DĖL RANGOS DARBŲ VYKDYMO

2442 GYVENAMOSIOS PASKIRTIES PASTATO, ALDONOS G.12, PANEVĖŽYS, KAPITALINIS
REMONTAS

STATINIO EKSPERTIZĖ
2020-11-12 Nr. 443(20)

DAUGIABUČIO GYVENAMOJO NAMO ALDONOS G. 12, PANEVĖŽYJE, PERDANGOS KONSTRUKCIJŲ EKSPERTIZĖ

2 pav. Grindų konstrukcijos sluoksniai ant perdangos

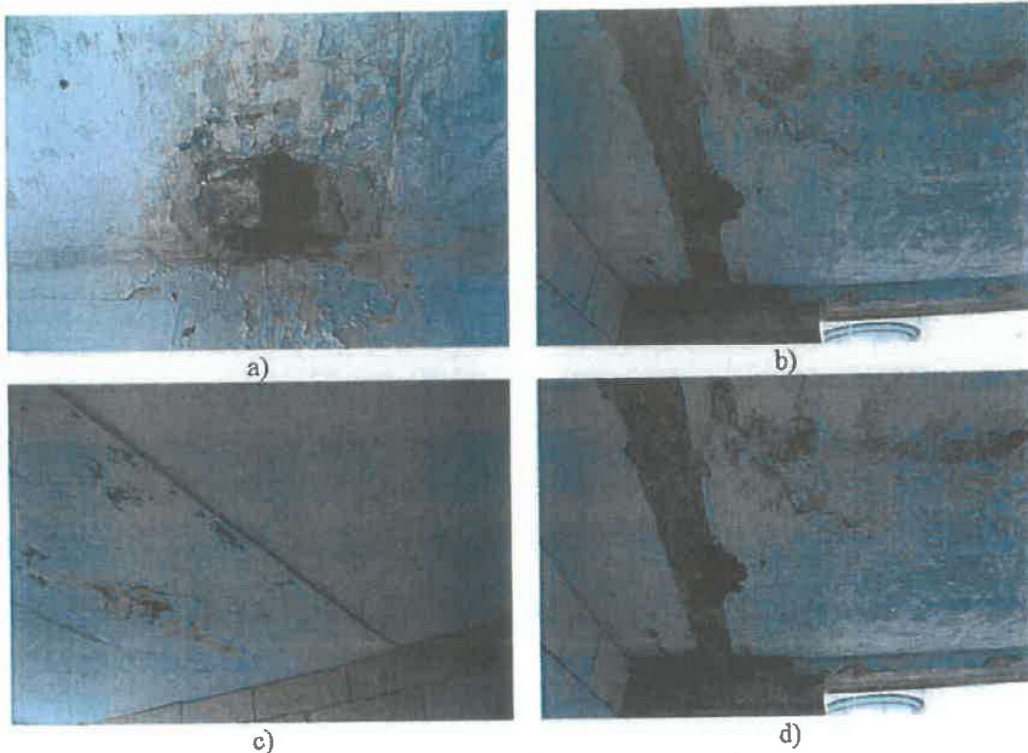
Esamą grindų konstrukciją ant tuštymėtos perdangos plokštės sudaro šie sluoksniai (2 pav.):

- mažiausias šlako ($600-1000 \text{ kg/m}^3$) sluoksnio storis ~2 cm;
- betoninis (2000 kg/m^3) išlyginamasis sluoksnis ~8 cm.

Įvertinus pertvarų savosios masės apkrovą, nustatyta, kad pastato gelžbetoninės perdangos neturi laikomosios galios rezervo, kad atlaikytų mūrinių pertvarų iš akyto betono apkrovą, todėl siūloma demontuoti esamus grindų sluoksnius ir įrengti naują grindų konstrukciją:

Eil. Nr.	Apkrovos pavadinimas ir skaičiavimas	Mato vnt.	Apkrovos charakteristinė reikšmė
1	Akmens masės plytelių danga	kPa	0,5
2	Armotas (S500 Ø8/Ø8/150/150) grindų išlyginamasis (2000 kg/m³) sluoksnis 60 mm	kPa	1,2
3	Skiriamasis sluoksnis-PE plėvelė 0,2 mm	kPa	0,01
4	Garso izoliacija (mineralinė vata) 20 mm (200 kg/m³)	kPa	0,04
5	Šilumos izoliacija (EPS) perdangos išlyginimui 50 mm (50 kg/m³)	kPa	0,025
	Viso:	kPa	1,8

3 pav. Drėgmės pažeistos perdangos plokštės

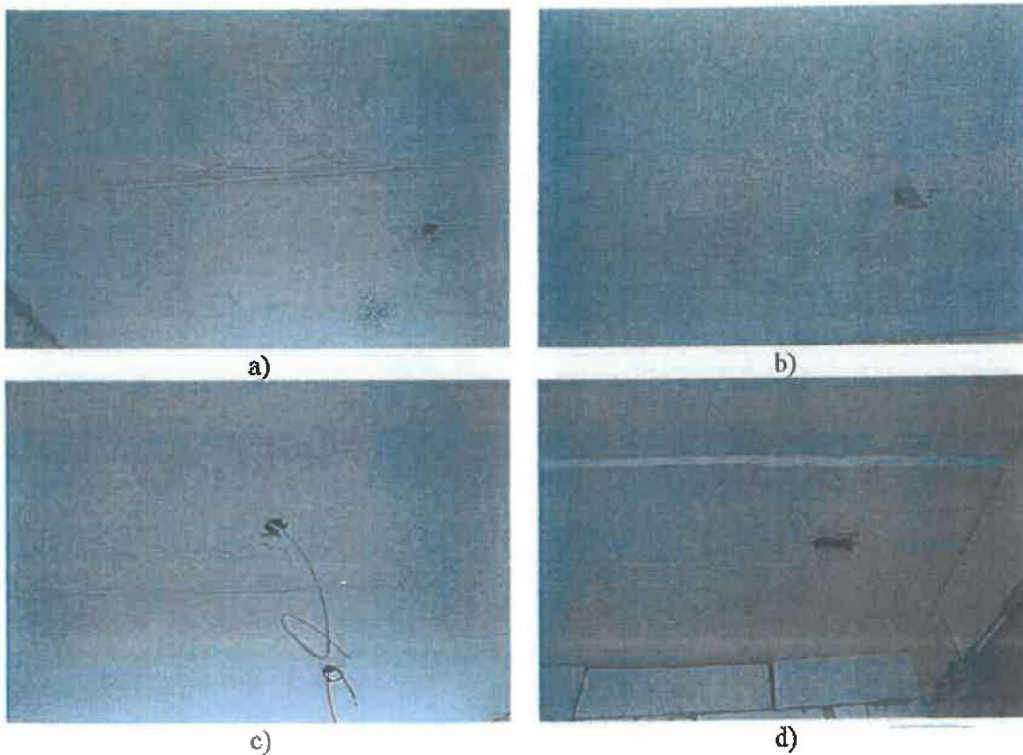
Perdangos prie pravedtų inžinerinių komunikacijų vamzdžių yra pažeistos drėgnės (3 pav.). Skylės vamzdžiams perdangų plokštėse buvo įrengtos pastato statybos metu.

4 pav. Įtrūkiai perdangose

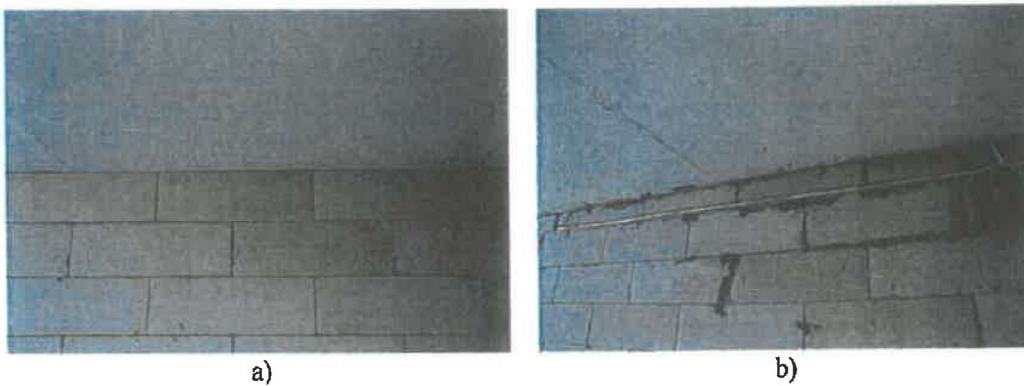
Daugelyje perdangos plokščių pastebėti įtrūkiai sandūrose tarp jų, kurie galėjo atsirasti pastato eksploatacijos pradžioje apkrovus perdangas nuolatinėmis ir naudingąja apkrovomis bei kol nusistovėjo pamatų nuosėdžiai (4 pav. a, b). Perdangos plokščių kiaurymėse buvo išvedžiota elektros instaliacija, o šviestuvų vietose išmuštos angos, todėl šiose vietose atsirado įtrūkiai plokštėse (4 pav. c, d).
